DODATEK Č. 6 SMLOUVY O DÍLO Č. 85/2021

„Výstavba kanalizace Těrlicko – Hradiště“

ZMĚNOVÝ LIST 06

Označení změnového listu	Stoka A Š3 - Š18 změna z bezvýkopového provádění uložení na násyp, skalní vrtání Š43 - Š56
Datum	09.09.2022
Název stavby	Výstavba kanalizace Těrlicko - Hradiště
Registrační číslo projektu	Smlouva č. 1190400050 o poskytnutí podpory ze Státního fondu životního prostředí České Republiky
Název objednatele	Obec Těrlicko , Májová 474/16, Těrlicko - Horní Těrlicko, 735 42
Název zhotovitele	Metrostav a.s. , Koželužská 2450/4, Libeň, 180 00 Praha 8
Číslo smlouvy o dílo	investora: 85/2021, zhotovitele: DZ 20010962/Ve ze dne 30.3.2021
TDI	Ing. Pavel Srkal, ASA expert a.s.
AD	Ing. Jana Kalužiková, AWT- Rekultivace a.s.

Detail - příčný řez kanalizace u budovy Hasičská č.p.92,
na parc.č. 223, k.ú. Hradiště pod Babí horou

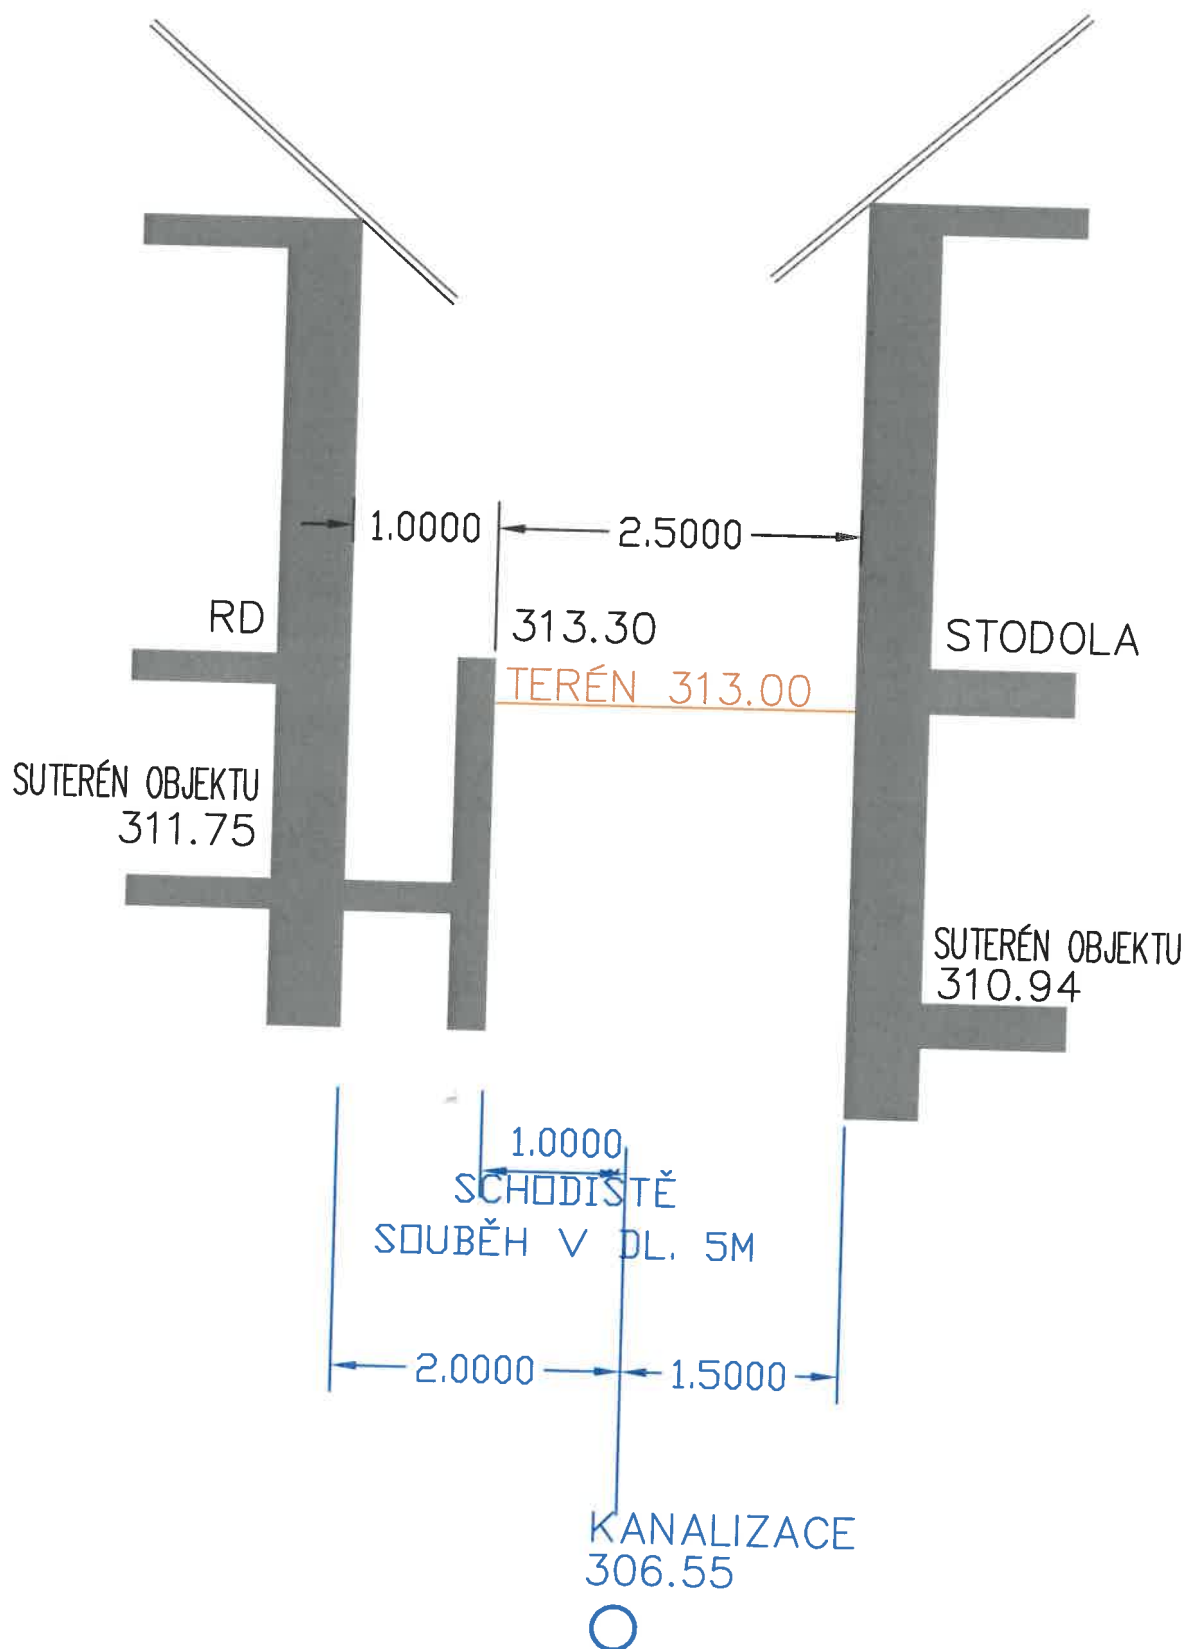
- 1) Změna způsobu provádění kanalizace stoky A v úseku Š6 – Š18 z bezvýkopové technologie ve skalním prostředí v příkrých svazích na uložení běžnou technologií na násyp a změny provádění kanalizačních šachet.
- 2) Změna provádění na stoce A v úseku Š43 – Š56 z běžného mikrotunelování na skalní vrtání – neočekávaná změna geologického prostředí, ve kterém se musí kanalizace provádět dle změny revize 18 – úprava vedení kolem objektu č. p. 92/4.

Stavební objekt (SO), provozní soubor (PS): ...		Formát: x A4
Díl: ...		Revize: ...
Dokument: PŘÍČNÉ ŘEZY TERÉNEM V MÍSTĚ ŠACHTIC Š3-Š18		Měřítko: 1:1000
		Paré: ...
		Číslo dokumentu: D.3.3

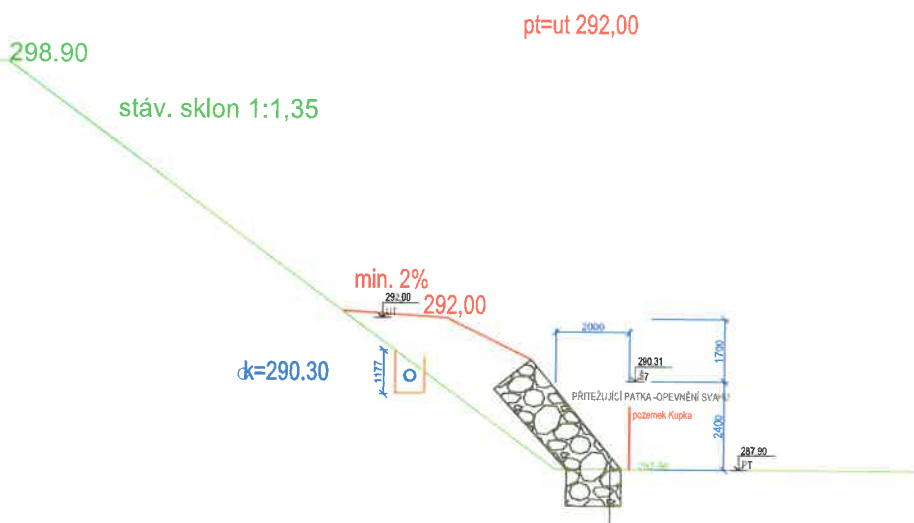
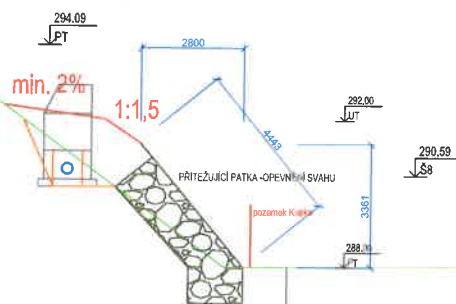
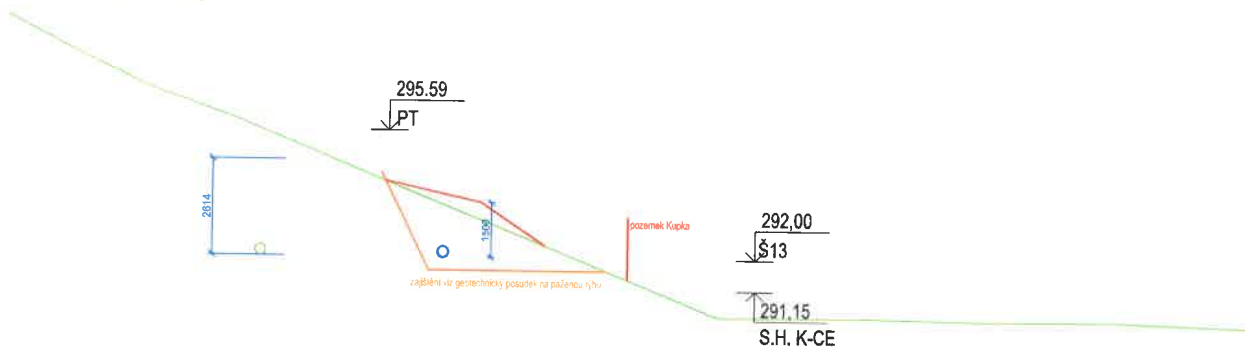
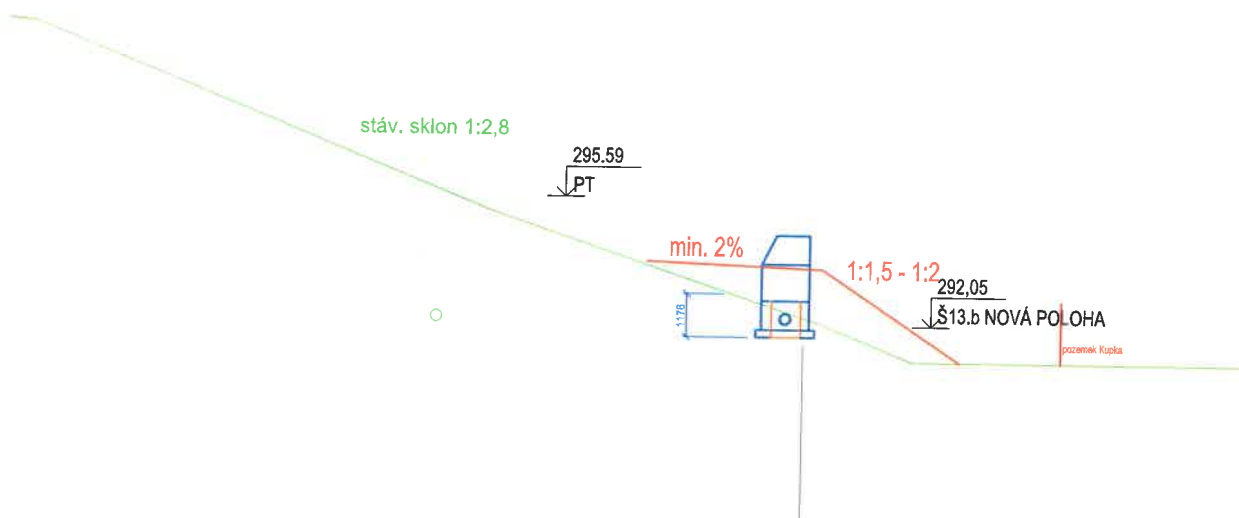
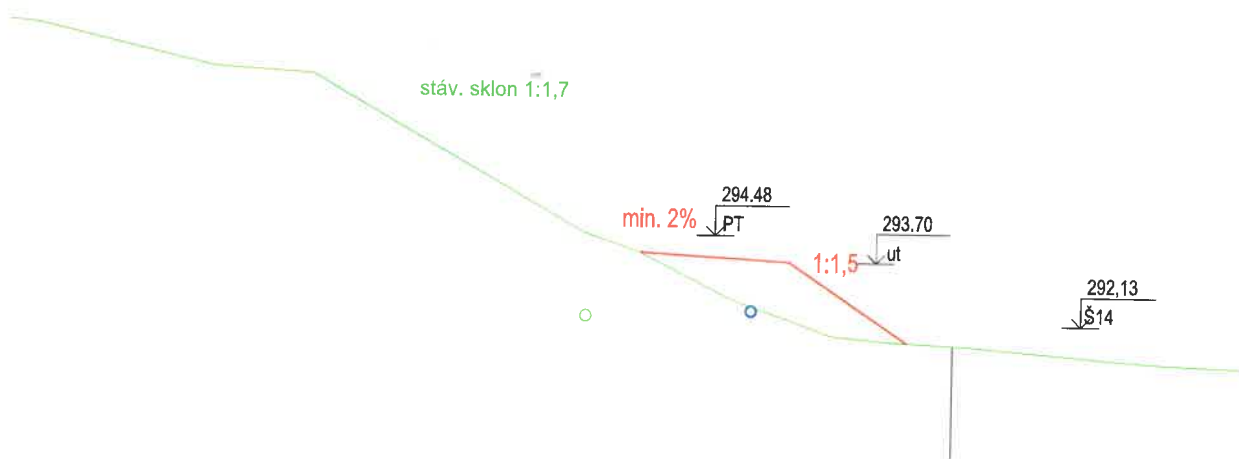
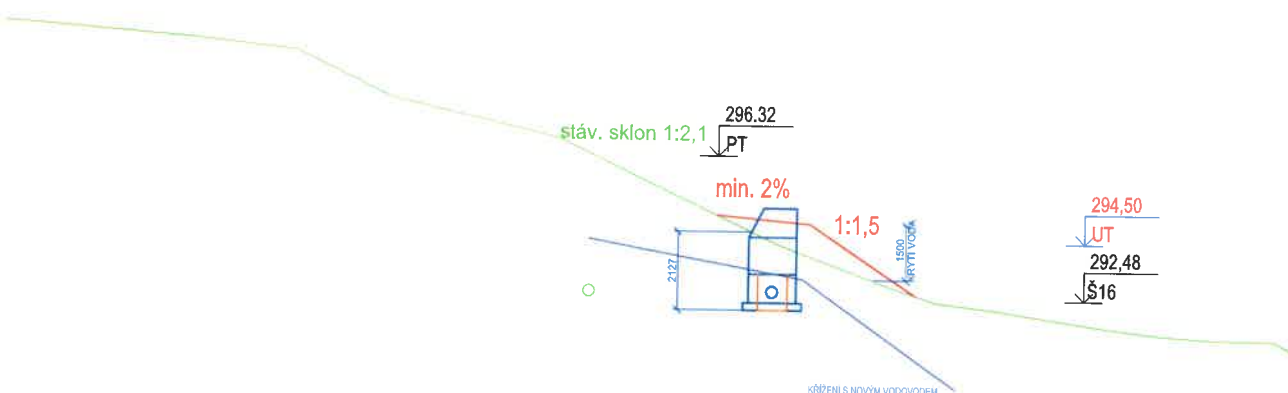
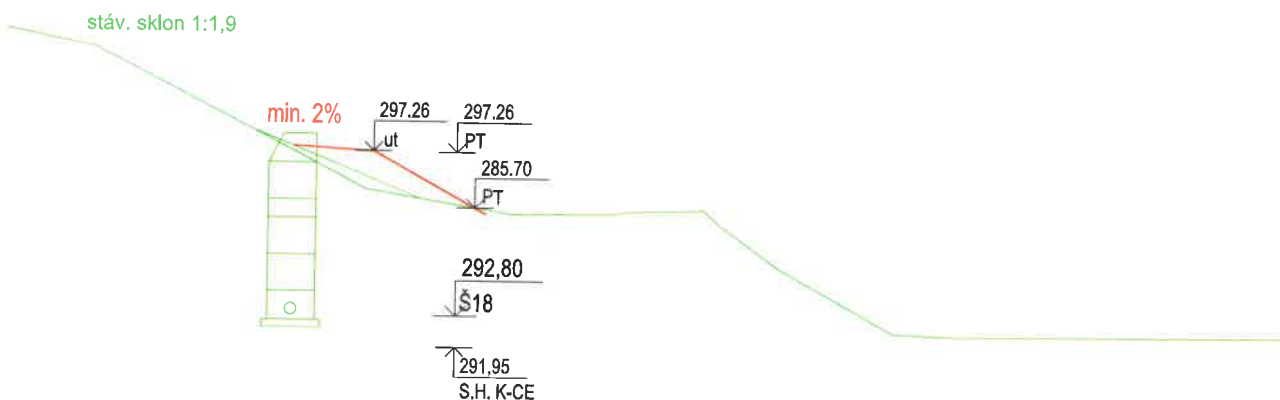
12	ÚPRAVA TRASY KANALIZACE Š3-Š20	8.9.2022	Ing. Kalužiková
Číslo revize:	Opis revize:	Datum revize:	Vypracoval:

OPĚRA ŠACHTICE Š4 1:100

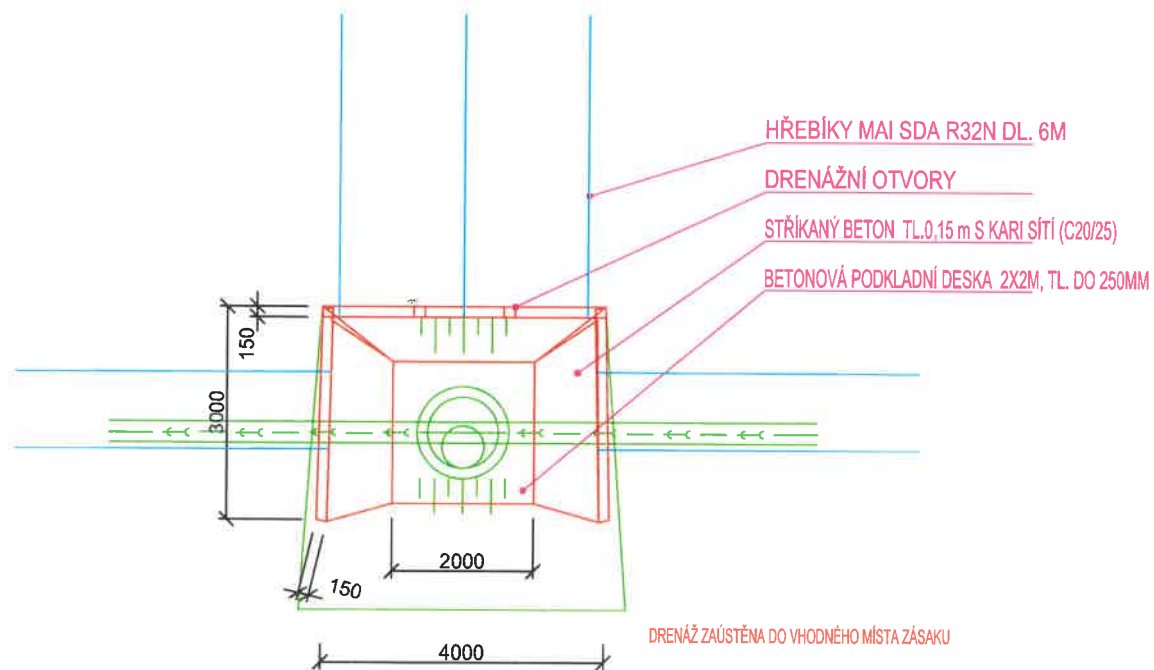
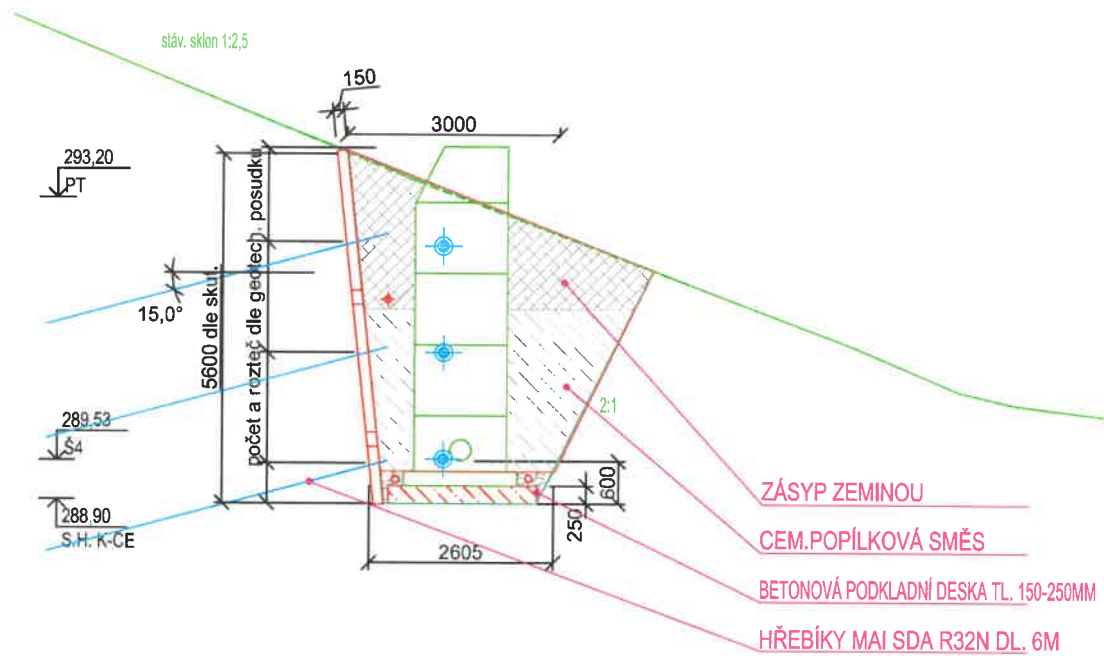
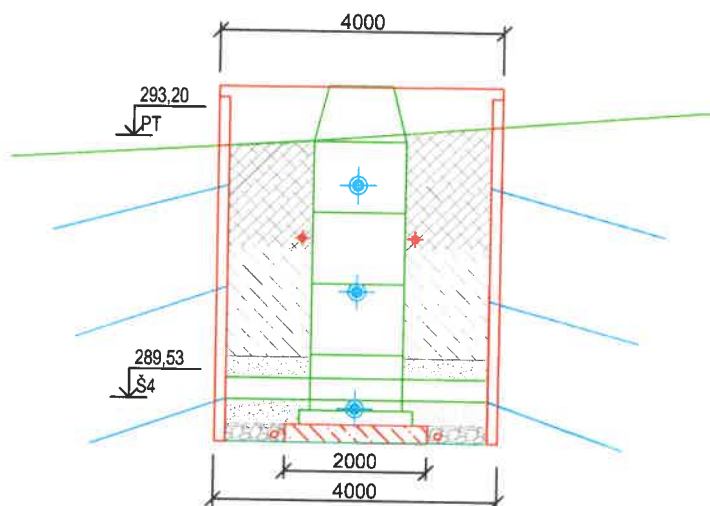
S ohledem na skutečný stav a sled geologických vrstev v místě jámy došlo k vypuštění původně plánovaných zajištění svahů u Š3 a Š18, došlo tím k optimalizaci nákladů plánovaných na jejich zajištění.

OPĚRA ŠACHTICE Š5 1:100

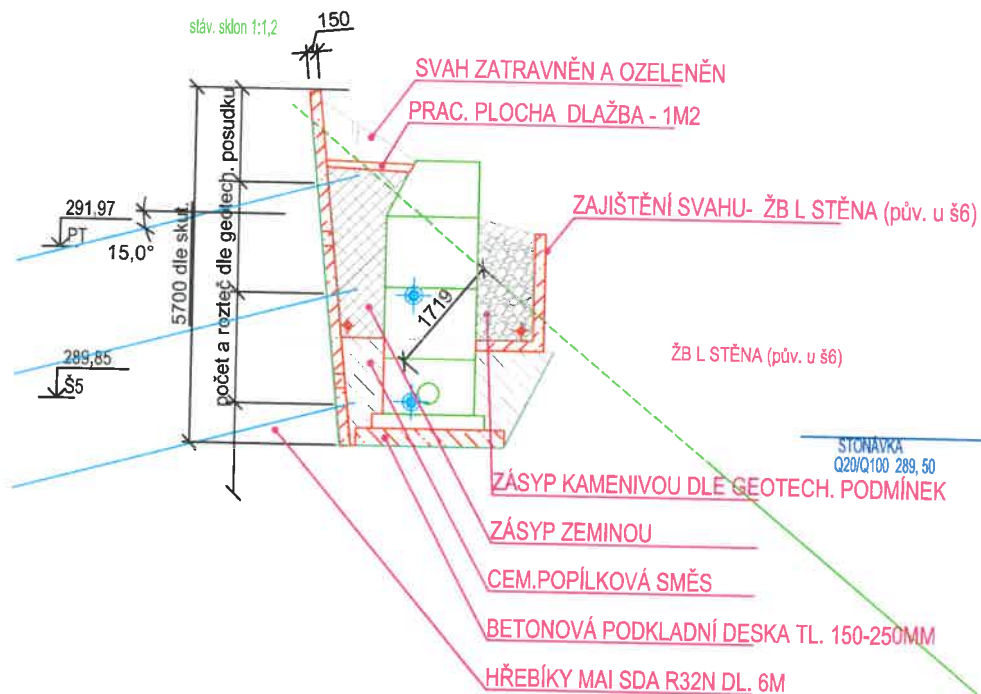
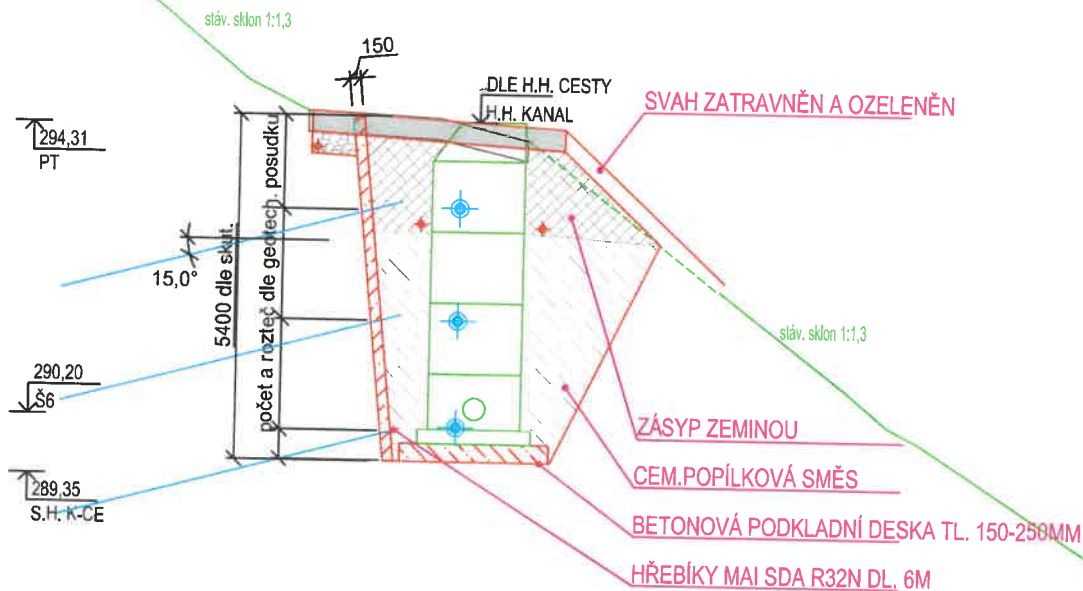
12	ÚPRAVA TRASY KANALIZACE Š3 -Š20	8.9.2022	Ing. Kalužíková
Číslo revize:	Obsah revize:	Datum revize:	Vypracoval:
